## 臺北市建築管理工程處 函

主旨：檢送本處111年3月23日營建法規研究小組第387次會議紀錄1份，各與會單位如有其他補充意見，請於文到7日內具文提供，請查照。

## 臺北市建築管理工程處營建法規研究小組第 387 次會議紀錄

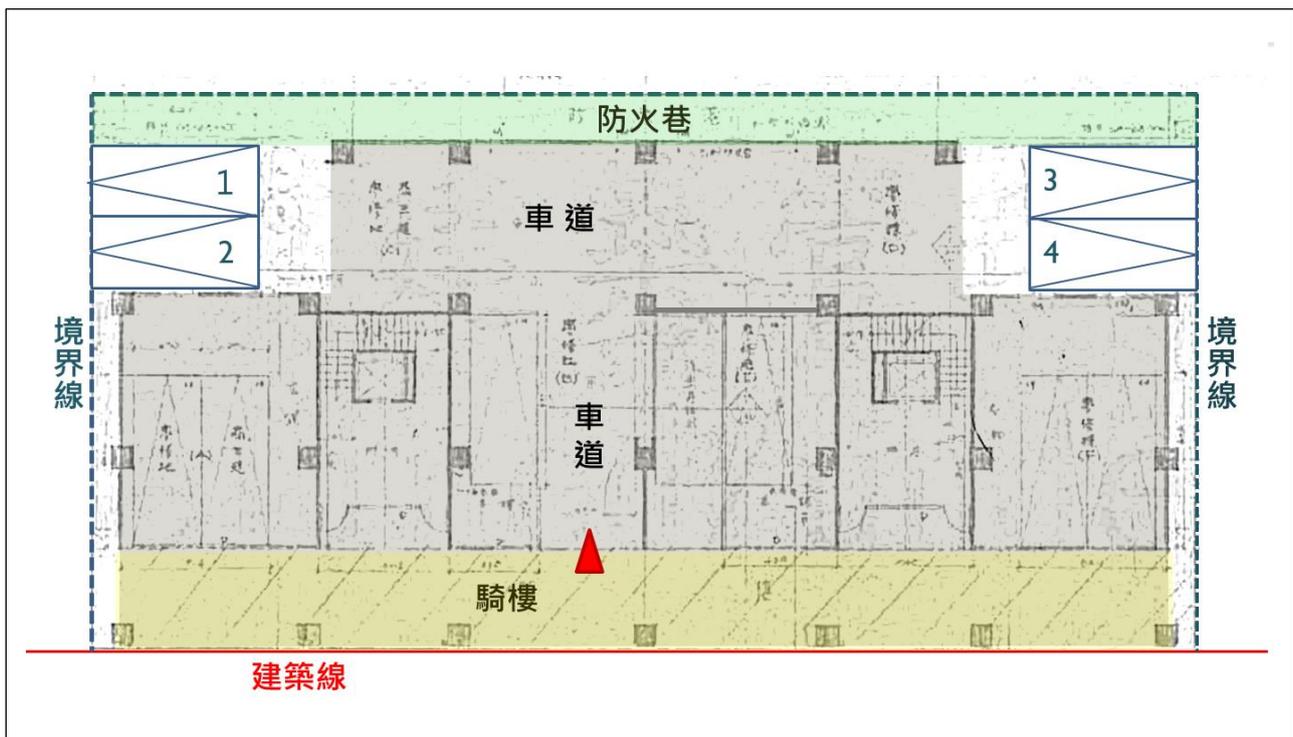
**【提案一】** ○○區○○○路○號 1 樓建築物（領有○使字第○○號使用執照），其法定空地設有 4 部法定停車位（如附圖），得否適用「臺北市建築物附設停車空間繳納代金及管理使用自治條例」第 4 條之規定申請繳納代金，並依法申請變更使用執照？

二、依本案使用執照竣工圖顯示，其法定空地上設有 4 部汽車位，提案人建築師之主張如下：

- (一)目前現況車輛進出，必須穿越騎樓、人行道及自行車道，始能連通復興北路出入，造成人車爭道，實屬不便。
- (二)本案為民國 79 年以前興建完成之建築物，似符合「臺北市建築物附設停車空間繳納代金及管理使用自治條例」第 4 條第 2 款「以車道連接至建築基地法定空地上設置之空間」樣態，建請允以繳納代金方式為之。

- 一、本案建築物於本市實施建築容積管制前已興建完成，是室內停車空間（車道）變更用途，尚無涉及增加容積樓地板面積。惟申請繳納停車位代金，並辦理變更使用執照，仍應就變更後之建築物用途，依「臺北市土地使用分區管制自治條例」第 86 條之 1 規定檢討汽車位及機車位，應一併計算繳納代金之數額。是請提案建築師先擬具實際變更使用之設計方案，再提會研議。
- 二、又本案擬依「臺北市建築物附設停車空間繳納代金及管理使用自治條例」第 4 條申請繳納代金，請提案建築師再檢討補充目前 4 部法定停車位出入困難原因（如路緣石高差、車道寬度及曲線半徑、出入口緩衝空間…等），以強化適用上開法令條文之正當性。

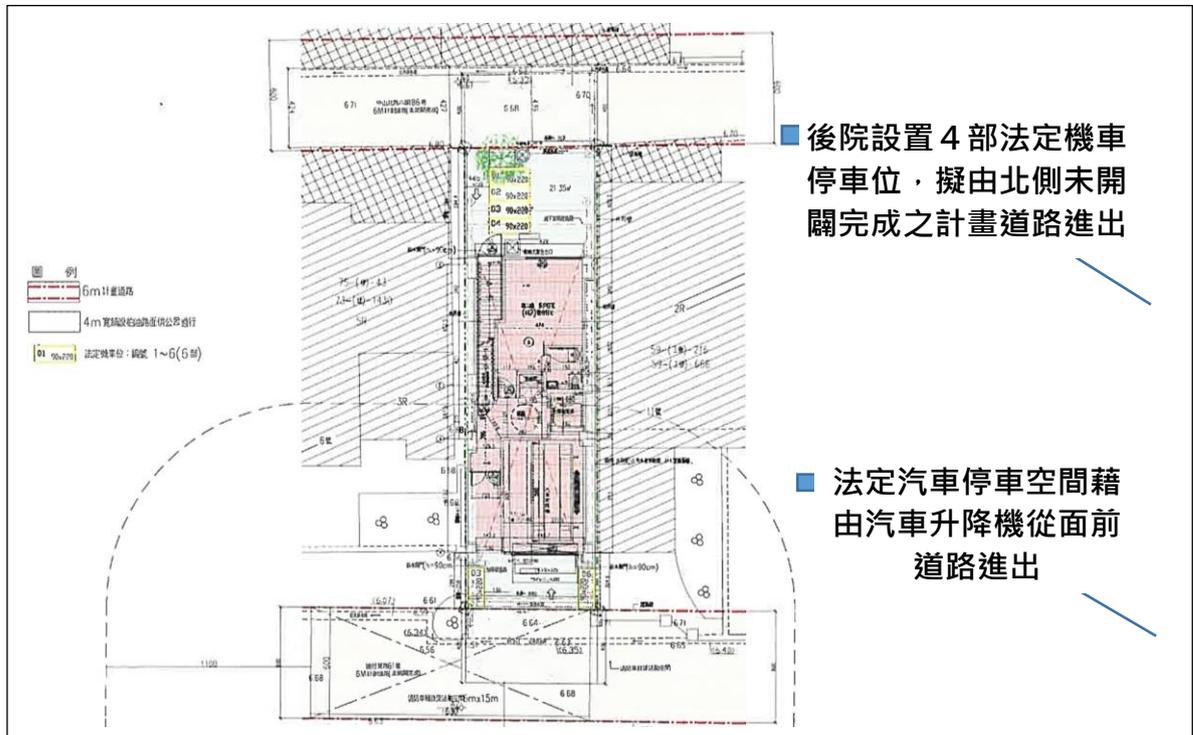
【提案二】○○區○○段○小段○○、○○、○○等3筆地號，南側面臨25M計畫道路(○○路)，東側為○○路178巷(寬度約3~4公尺)。本案基地狹小，面寬不足且形狀較不規則，擬將汽機車道規劃由現有巷道進出，但現有巷道並未指定建築線。惟本案基地北側(○○段○小段○○地號)，已領有營造執照(○○營字第○○○號)，該基地於建造當時簽准允由現有巷道進出，得否補認該營造執照之建築線？

- 一、查本案基地北側(○○段○小段697地號)之營造執照(○○營字第○○號)原卷圖說，卷內文件便箋載有「查○○○申請於○○段156、160之8地號建築住宅，因未鄰接建築線經簽奉局長11月17日批示，擬具巷路計劃四公尺，予以准照，惟查該現有巷路彎曲不整，目前擬定計畫似有困難，現該民經將部分留出四公尺，可否先准建築後，再由本課配合該段計劃擬定整個巷路計劃，予以實施。」先予敘明。
- 二、提案建築師表示，本案基地北側(○○段○小段697地號)於

民國 48 年申請營造執照，當年主管機關內簽提到擬定計畫時，再行配合指定建築線，雖該地區都市計畫迄今仍未調整，但不影響該營造執照之核准效力（依當時法令，非供公眾使用建築物，免申請使用執照）。是該基地因留出 4 公尺退縮建築而簽准允由現有巷道進出，應可補認該現有巷道之建築線。

- 三、按「臺北市面臨現有巷道建築原則」第 7 條規定：「建築基地正面臨接計畫道路，側面或背面臨接現有巷道者，依左列規定辦理：（一）現有巷道寬度不足四公尺者，如經主管建築機關認定鄰地有面臨該現有巷道申請建築之需要；該基地臨接現有巷道部分應比照前條規定退讓，其自地界線起算之全部私有現有巷道上及退讓部分土地均得計入空地。」

- 一、考量本案基地東側之○○路 178 巷「現有巷道」，係供公眾通行之國有土地，且確供基地北側（○○段○小段 697 地號）○營字第○○號營造執照之基地出入，補認建築線並無損及私地主權益，尚屬可行。惟應確認該北側基地建築物，自民國 48 年迄今仍持續存在之事實，是請提案建築師就該建築物現況，比對○營字第○○號營造執照之核准圖說，確認無誤後簽證負責。
- 二、又○○路 178 巷「現有巷道」路寬不足 4 公尺，且兩側土地（即 682-1、693、693 與 689、690、691 等地號）均未建築完成，故申請補認建築線時，應以現有巷道之路心向兩旁均等退讓 2 公尺，以其邊界線認定為建築線。是本案請提案建築師就現況實際測繪，並將簽證圖說送本處核備。
